Milano, 12 giugno 2018

## Urgente Avviso di Sicurezza

### Pacemaker temporaneo monocamerale esterno 53401

**Figura 1- in questa immagine è visualizzato il firmware aggiornato**

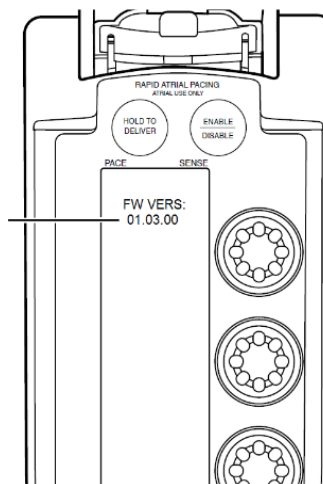
1. Verificare che gli EPG in vostro possesso siano effettivamente coinvolti.
2. Se il vostro EPG è coinvolto, seguire le seguenti istruzioni:
  - Determinare che il firmware dell'EPG sia stato aggiornato,
    - Accendere il dispositivo e visualizzare la versione del firmware (Figura 1 sotto riportata).
    - Se la versione del firmware è 01.03.00 o superiore, il firmware dell'EPG è stato aggiornato con la correzione per questo comportamento. Non è richiesta alcuna altra azione.
    - Se la versione del firmware è 01.02.00, il firmware dell'EPG non è stato aggiornato. Il servizio di assistenza tecnica Medtronic effettuerà l'aggiornamento del firmware dell'EPG gratuitamente.

Durante la fase di accensione, la versione del firmware verrà visualizzata per 2 secondi

Recentemente Medtronic ha ricevuto l'approvazione per una modifica del firmware che previene il verificarsi di questo comportamento. Medtronic raccomanda ai clienti di inviare i dispositivi interessati al servizio di assistenza tecnica Medtronic per aggiornare il firmware e prevenire questo comportamento.
